[改善箇所説明図]

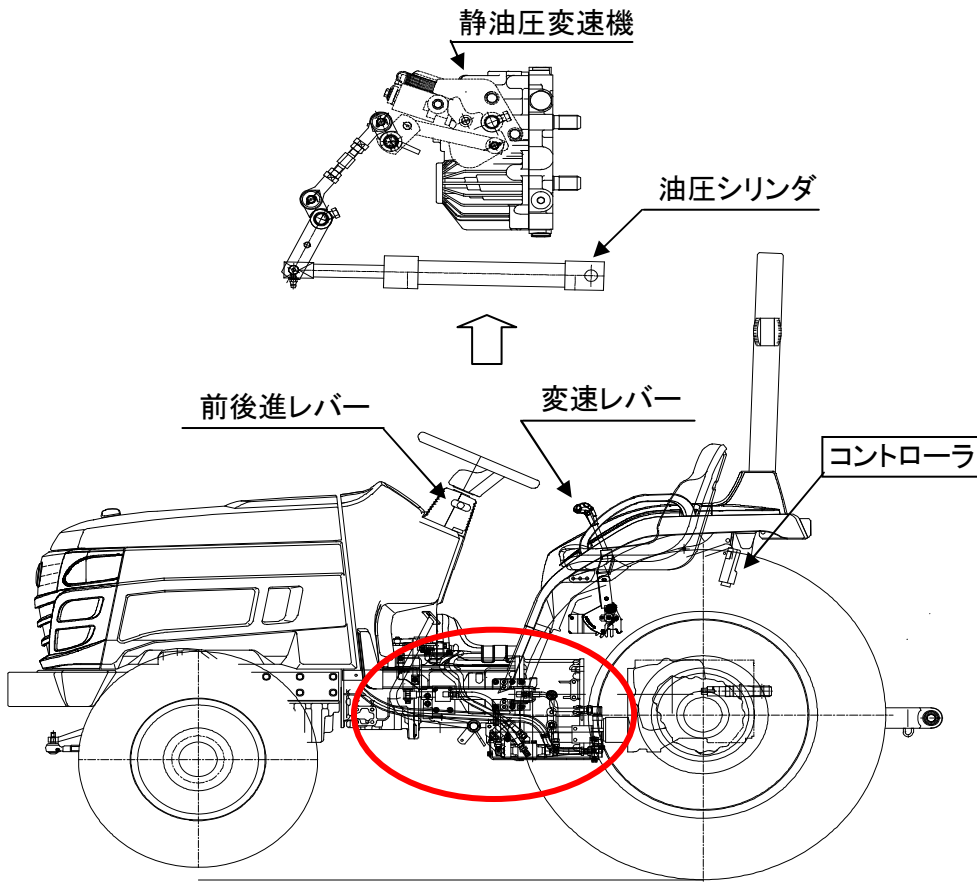
不具合発生箇所

農耕トラクタの静油圧変速機仕様車において、静油圧変速機を動作させる油圧シリンダの油圧制御機構が不適切なため、長時間、同一変速位置で走行を続けると油圧シリンダ内の油温の上昇により内圧が上昇し、油圧の通路が開かなくなることで油圧シリンダが動かなくなる場合がある。そのため、変速レバーや前後進レバーを操作しても変速しなくなるおそれがある。

改善内容

全車両、コントローラのプログラムを一定時間毎に圧力を逃がす信号を出力するよう対策したプログラムに書き換える。

コントローラに白色ペイントを塗布する。
